2024年8月1日発行

『AT-WALL窯業系外装材総合カタログ2024.4改訂版』記載商品の設定変更について

「AT-WALL15PZシリーズ」において、「同質出隅」「同質T出隅」を仕様変更し、両端部に合いじゃくり加工を施した「同質N出隅」を新たに設定します。

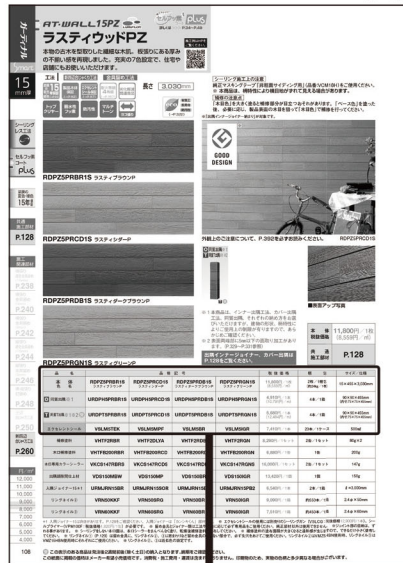
これに伴い、施工部材「フラット目地ジョイナー (URMJFT15S)」、「フラット目地ジョイナー5 (URMJFT5N)」も終息します。

設定終了時期：2025年1月・・・「同質出隅」・「同質T出隅」「フラット目地ジョイナー」・「フラット目地ジョイナー5」

発売時期：2025年2月・・・「同質N出隅」

同質N出隅

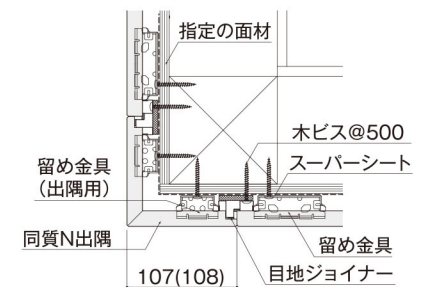
*同質N出隅は表面両端部に面取り加工があります

面取り→

()内は16mm厚みの寸法値です。

変更後：同質N出隅+目地ジョイナー

*出隅部の目地ジョイナーは直線性を確保し仕上がりをより良くするために、500mmピッチ以下でビス留めしてください。
